N/Réf. : AND20025_730_PUN
Gest. : XX
V/Réf. : 2003-0044/07/2024-174PU
Corr DPC: Pierre-Yves Lamy
NOVA : 01/PFU/1936232
Corr DU: Audrey HANSON
Albertine Folly

ANDERLECHT. Rue Haberman 2 – 4 / Impasse Migerode 5
(= ensemble inscrit sur la liste de sauvegarde / Inventaire)
PERMIS UNIQUE: Transformer trois immeubles autour de
l'impasse Migerode afin d'aménager des maisons
unifamiliales
Demande de BUP – DPC / BUP – DU du : 29/08/2024

Avis de la CRMS

Partie nord, situation actuelle (régulière ?)

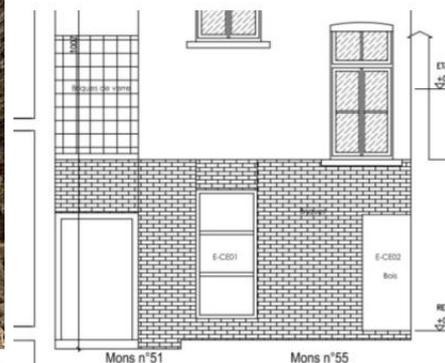
La partie nord réaménagée en 2016 a déjà complètement dénaturé l'esprit du lieu (? ces travaux sont-ils réguliers ?) : type de châssis, garde-corps, enduit, pavage béton 30x30, éclairage ... Cela met en évidence la très grande importance d'intervenir avec une approche spécifique et selon les méthodologies et principes d'intervention ad hoc lorsqu'on s'adresse à ce type de patrimoine.
